Modulo per la presentazione delle osservazioni per i piani/programmi/progetti sottoposti a procedimenti di valutazione ambientale di competenza statale

ID: Codice procedura (ID_VIP/ID_MATTM):10844

Impianto per la produzione di energia elettrica da fonte eolica, costituito da 6 aerogeneratori della potenza complessiva di 37,2 MW, un sistema di accumulo da 25 MW e relative opere connesse in località "Rempillo" nel comune di Pitigliano (GR).

TESTO DELLE OSSERVAZIONI

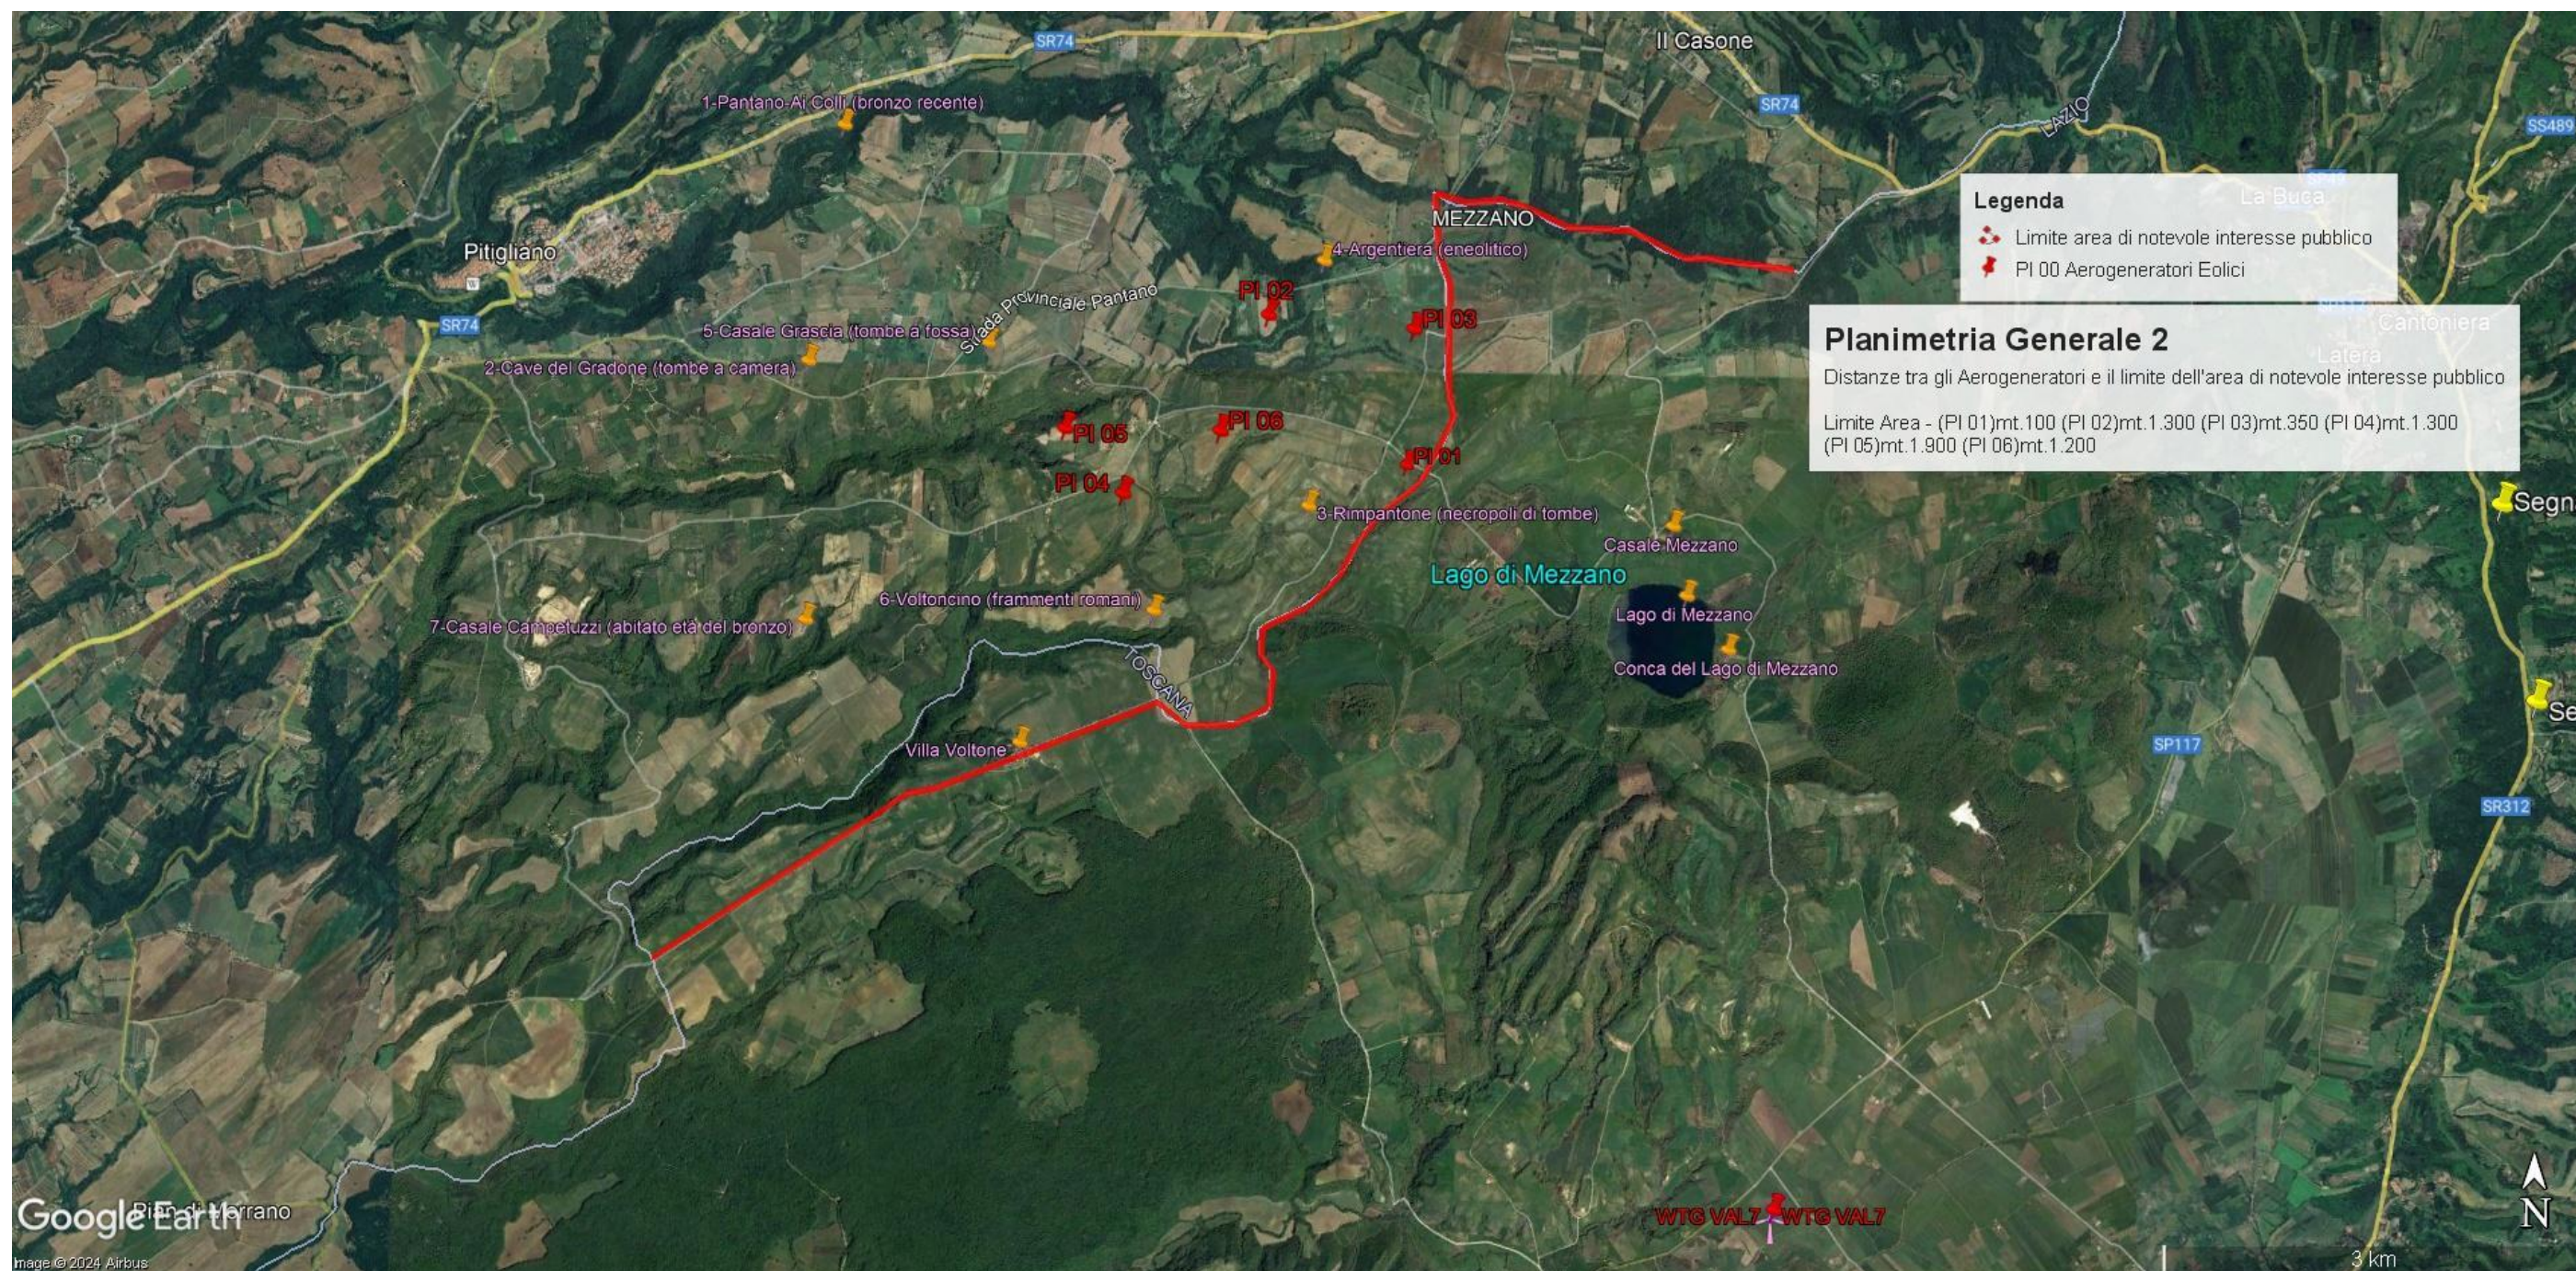
Alla luce del combinato disposto dal "vincolo sul patrimonio paesaggistico (artt. 136 e ss. e 142 del decreto legislativo n. 42/2004 e ss.mm.ii.) e sui beni culturali" (artt. 10 e ss. del decreto legislativo n. 42/2004 e ss.mm.ii.) e dal comma 8 lettera c-quarter del D.Lgs 191/2021 e ss.mm.ii si evince che, ad oggi, le aree in cui sono previsti gli insediamenti dei sei aereogeneratori dell'impianto eolico denominato "Rempillo" non sono idonee perché ricadono tutte all'interno della fascia di rispetto dei **beni paesaggistici di notevole interesse pubblico denominati "Conca del Lago di Mezzano e territorio circostante" (D.M. 22.05.1976)** comprendente anche il **vincolo "Selva del Lamone" (D.M. 22.05.1984)** tutelati **dall'art. 136 del Codice dei Beni Culturali e del Paesaggio** e in particolare un aerogeneratore (P01) è a 100 metri dal primo vincolo citato e gli altri cinque compresi in una distanza massima tra 1 km e 2 km (vedi immagine n. 1 dell'ALLEGATO). Nella fascia di rispetto dei 3 km anche la porzione di vincolo rappresentato dalla Selva del Lamone che gode di altre importanti tutele in quanto Riserva Naturale regionale (L. 394/91 e L.R. 29/97), Zona di Protezione speciale (ZPS) insieme ai Monti di Castro collegati tra loro da una Zona di Conservazione Speciale (ZSC), il sistema fluviale Fiume Fiora-Olpeta. La Selva del Lamone oltre il vincolo paesaggistico di notevole interesse pubblico che la rende area non idonea all'installazione degli impianti FER anche nelle sue fasce di rispetto dei 3 km, gode di un'altra tutela che ne rivela l'importanza di area di importanza internazionale per l'avifauna IBA (012) che viene collegata all'altra IBA (099) Lago di Bolsena attraverso la ZPS Caldera di Latera e la ZSC Lago di Mezzano che insieme sono compresi nel vincolo paesaggistico "Conca Lago di Mezzano..." e verranno uniti dal nuovo vincolo paesaggistico "*Ambito paesaggistico, geologico e geomorfologico dell'orlo della caldera di Latera e delle sue pendici interessate dai centri eruttivi periferici*" (si veda a riguardo la proposta pubblicata sul sito del MIC in data 09/08/2023 e

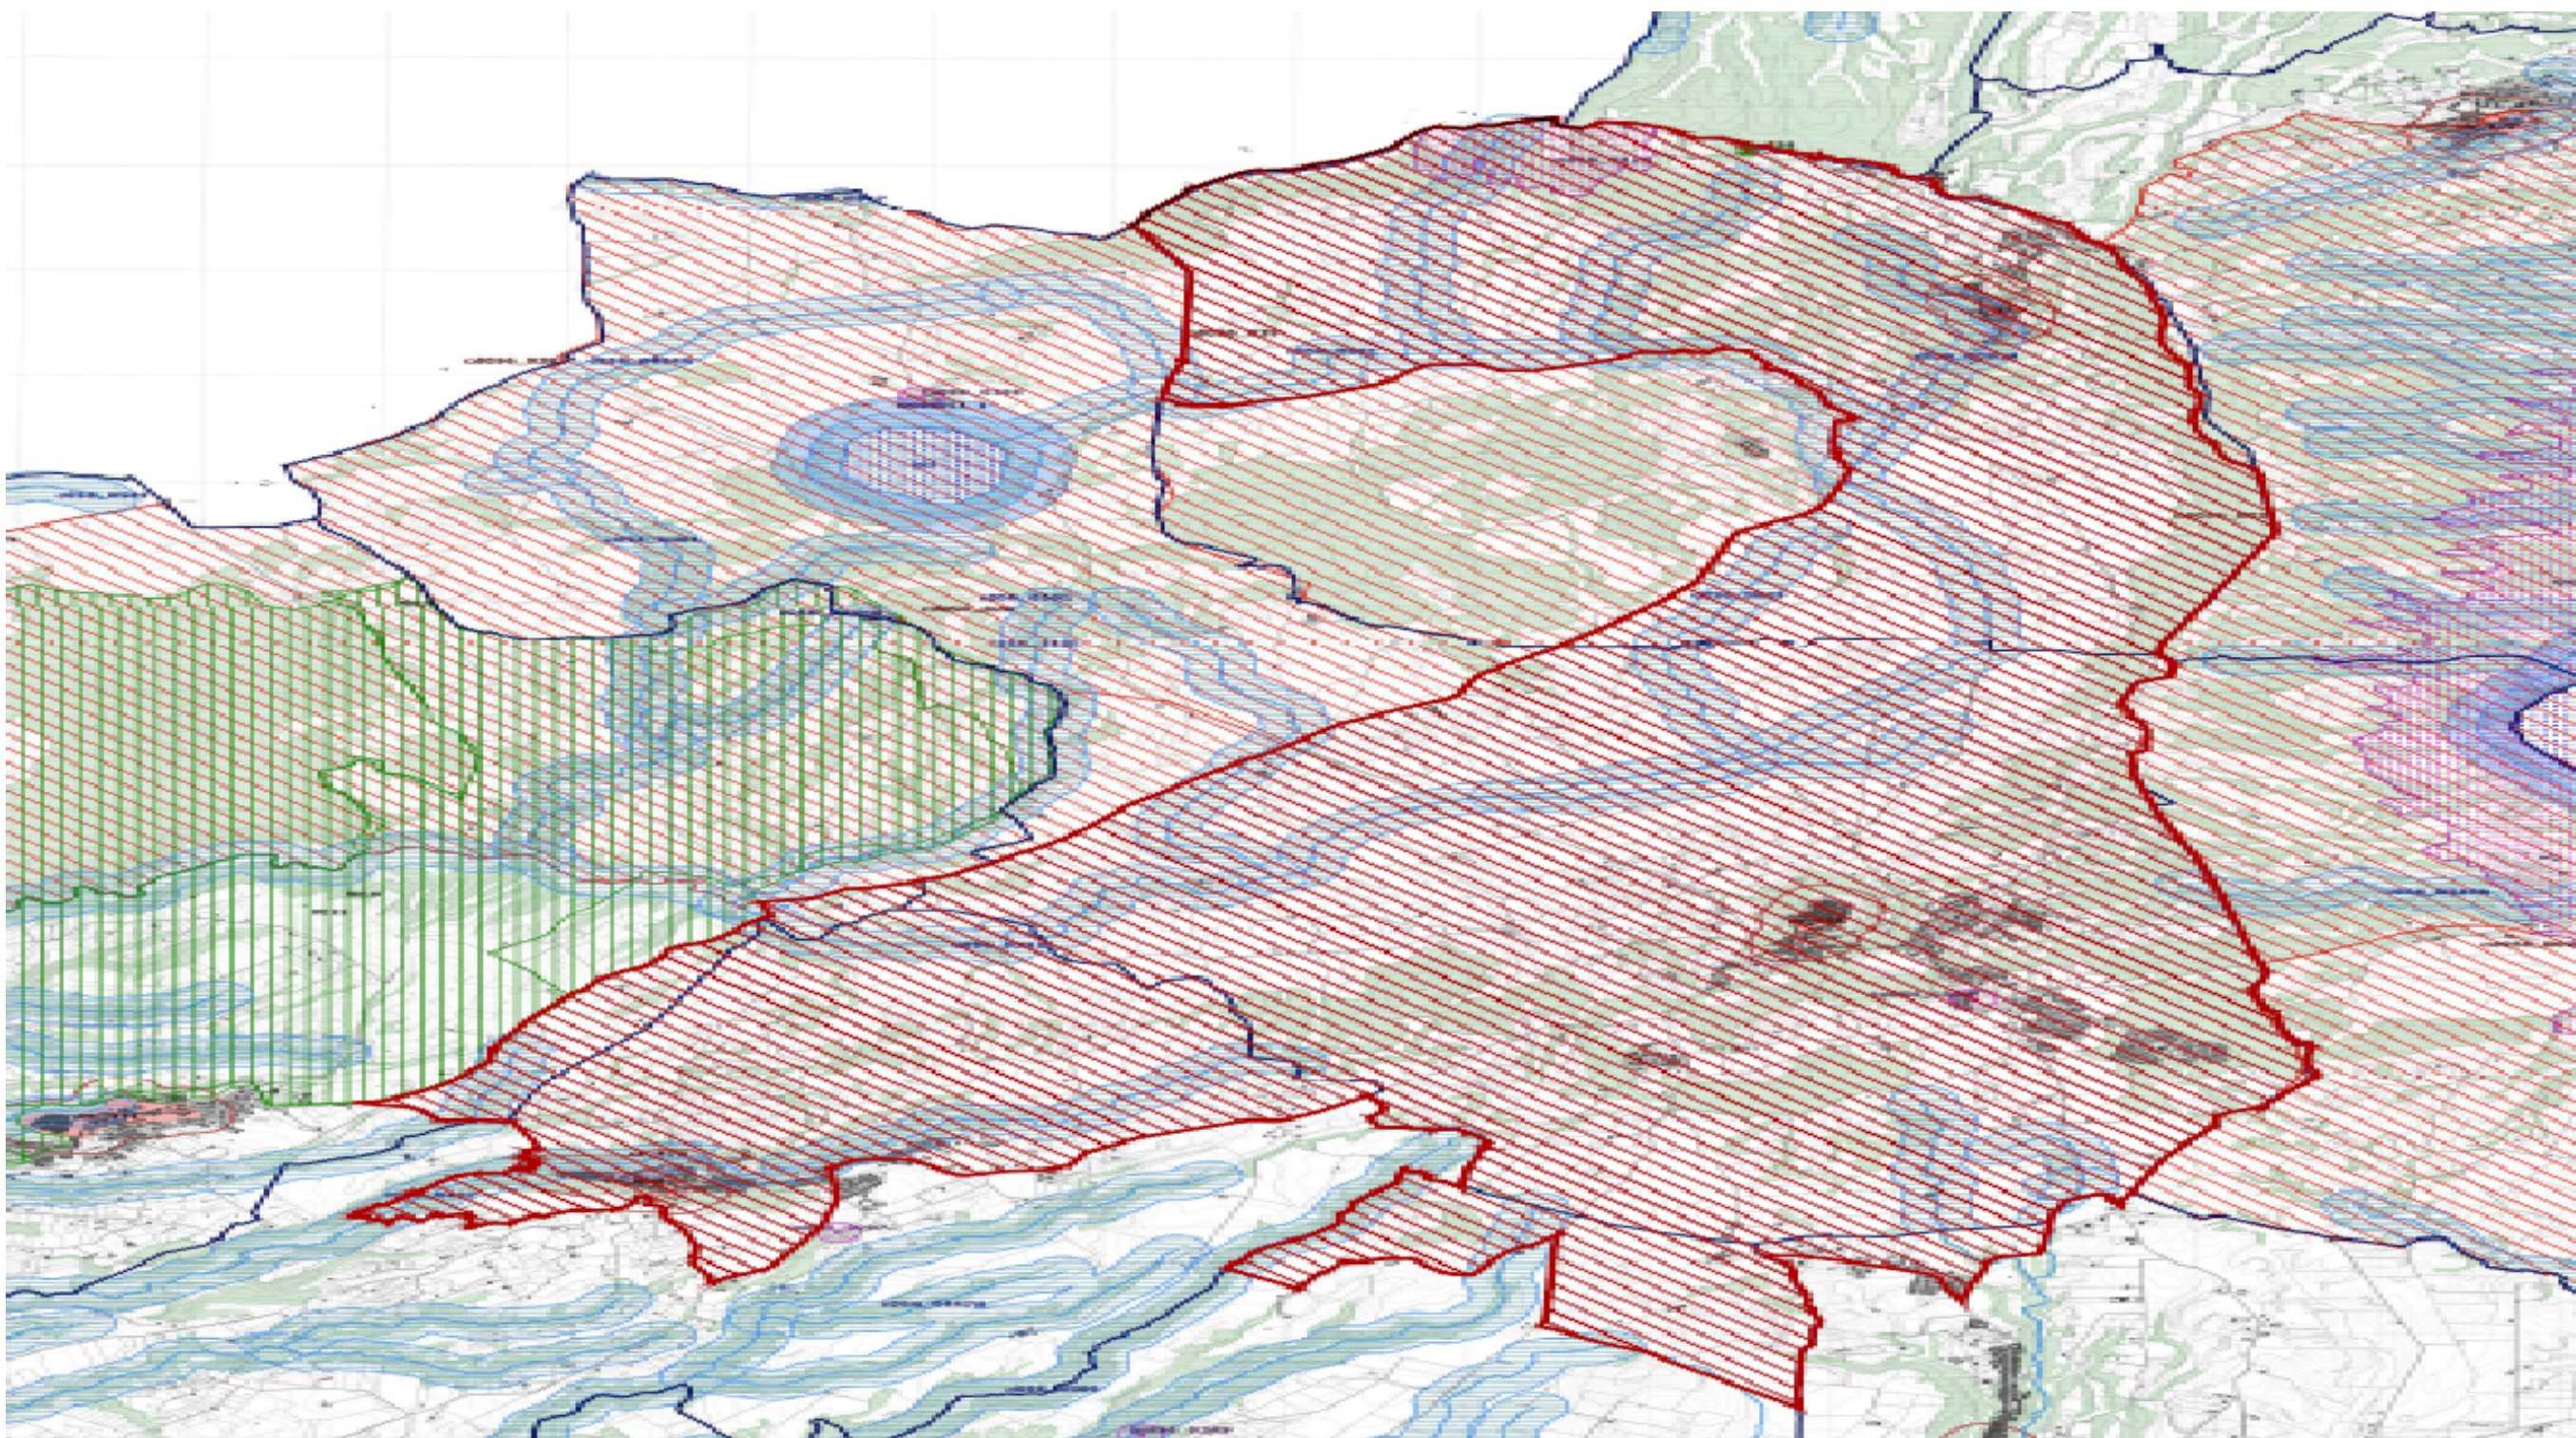
l'immagine n. 2 dell'ALLEGATO) all'area di notevole interesse pubblico "Conca del lago di Bolsena" (D.M. 24.10.1960). Praticamente una vasta zona che per interesse paesaggistico e naturalistico oltre che storico, archeologico e identitario rappresenta un unicum nel panorama nazionale.

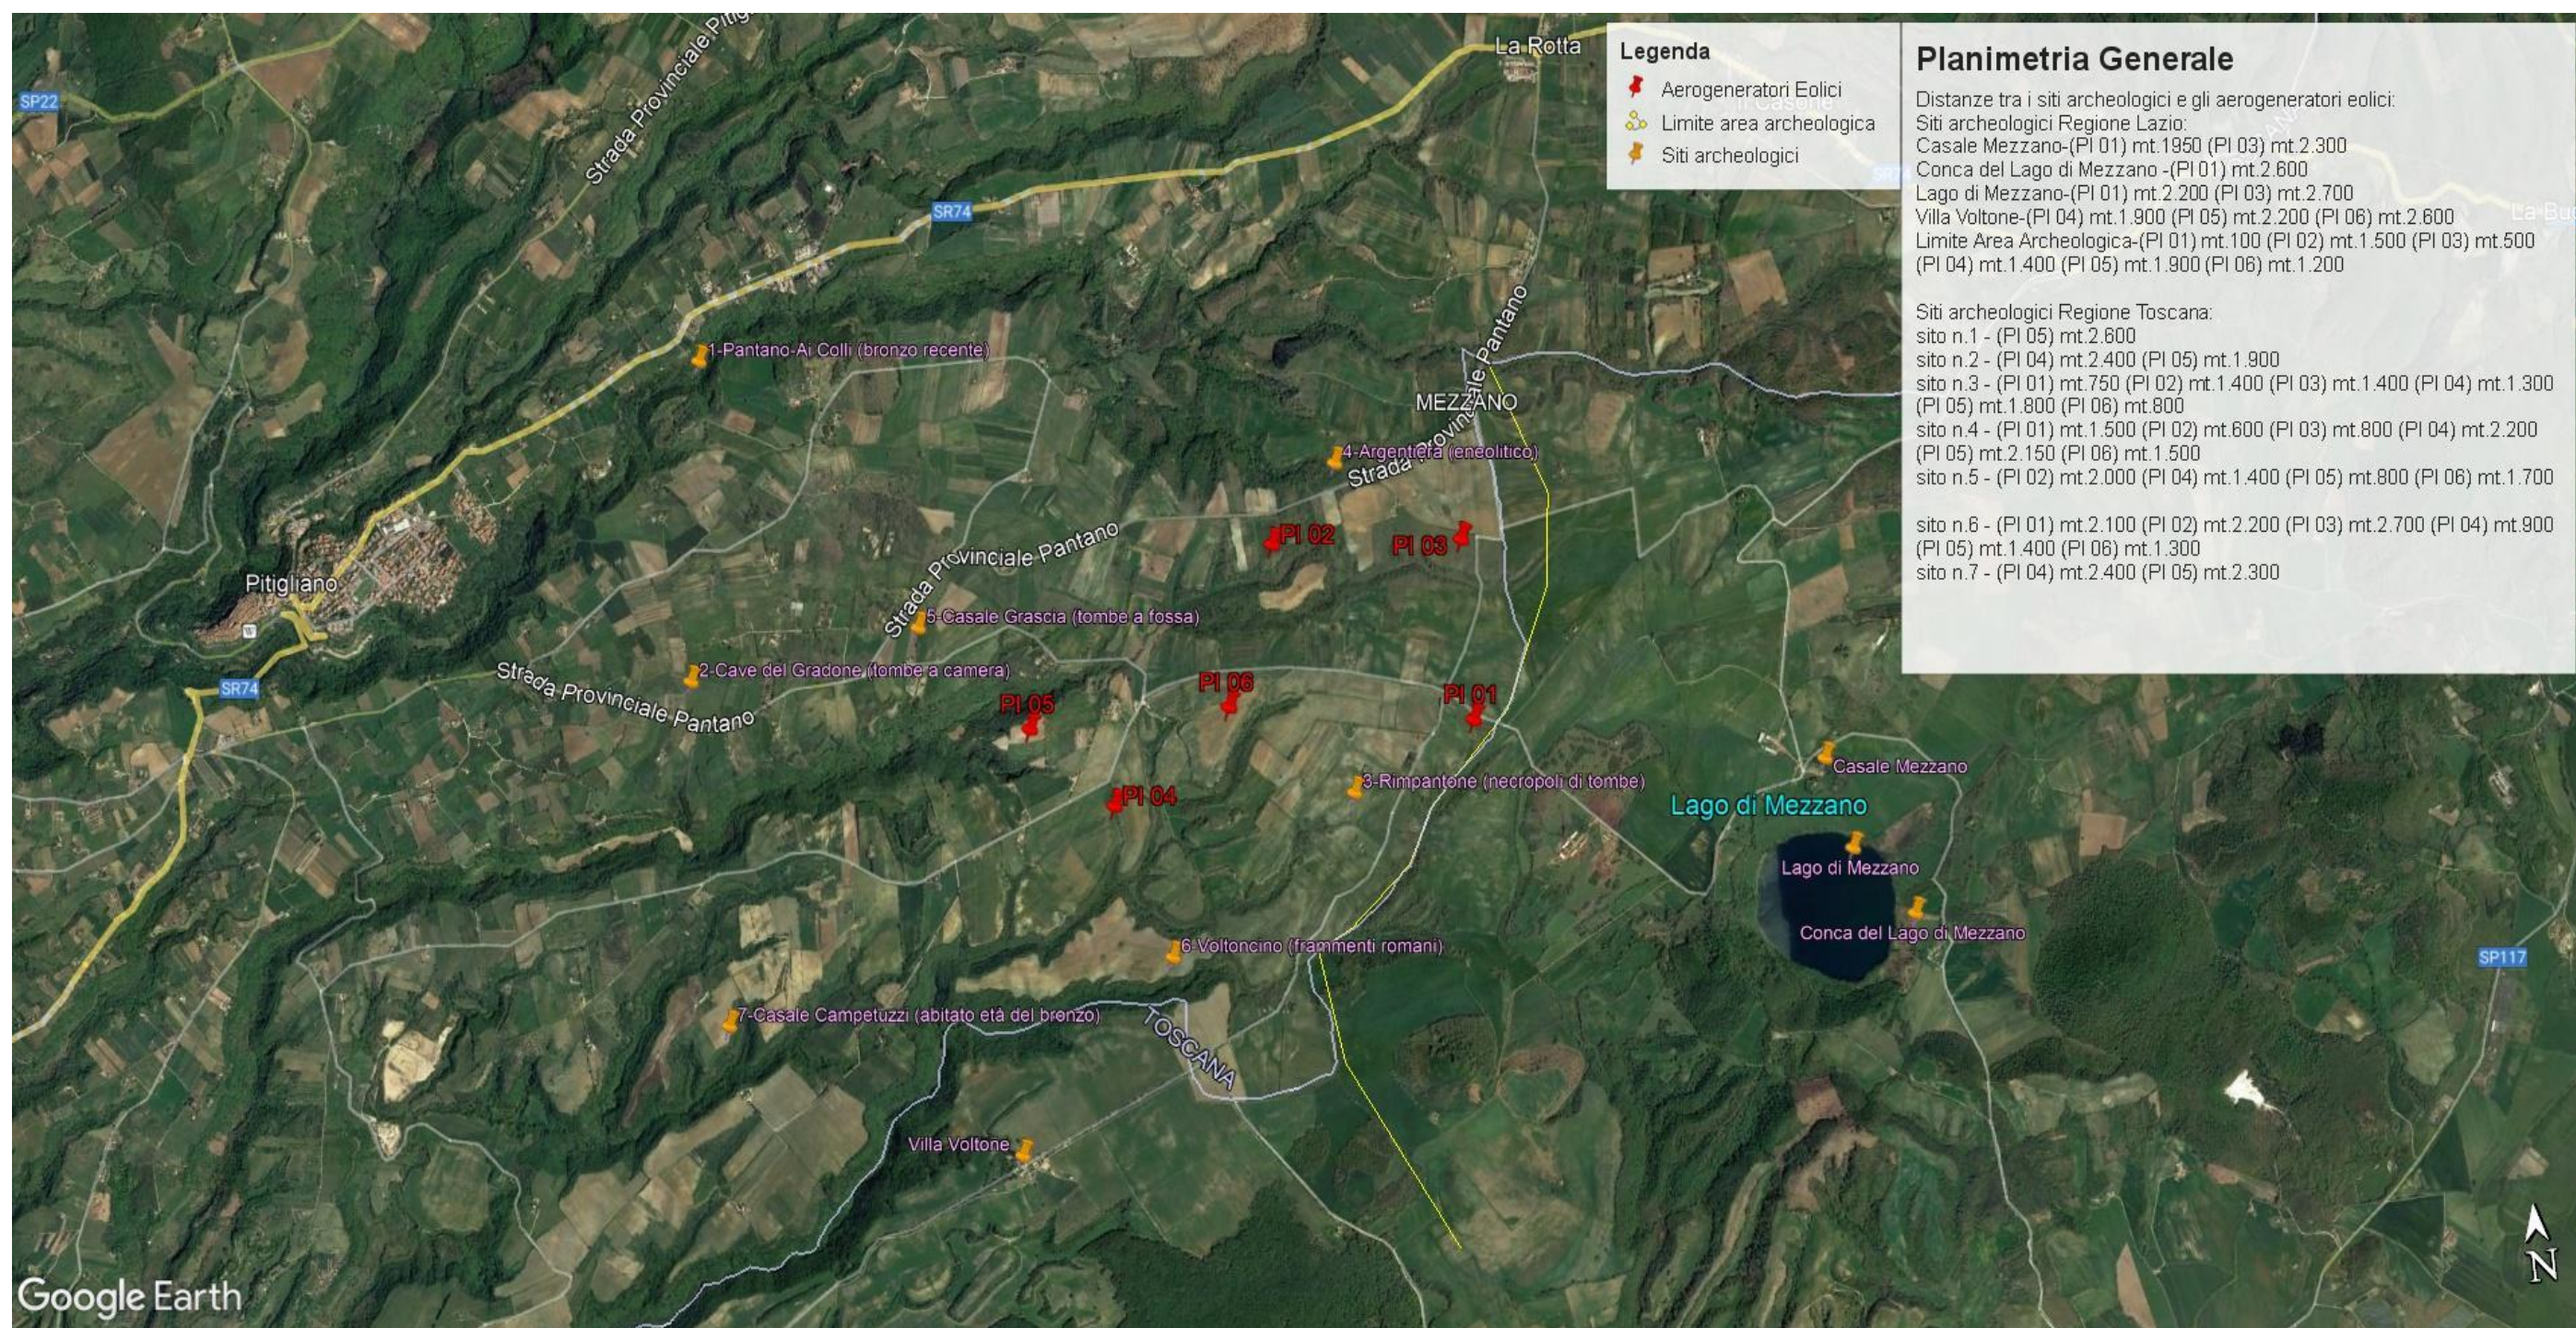
Inoltre, la zona in cui insisterebbe l'impianto eolico industriale Rempillo è compresa nelle fasce di rispetto di 3 km di diversi beni archeologici tutelati dalla parte II del Codice dei Beni Culturali (vedi

Allegato, immagine n. 3). Inoltre le pale P04 e P05 ricadono all'interno di un'area archeologica che la Proponente vorrebbe cancellare per il semplice fatto che non è riportata nel documento regionale ma nel documento provinciale come meglio dettagliato nell'Osservazione n. 5. Alla luce di quanto documentato appare chiaro quindi che la collocazione dell'impianto non ha tenuto conto alcuno dei vincoli dell'area nella quale è stato progettato e l'inserimento dell'impianto eolico nel paesaggio e sul territorio non è corretto (Allegato IV delle Linee guida nazionali di cui al D.M dello Sviluppo economico del 10.09.2010).
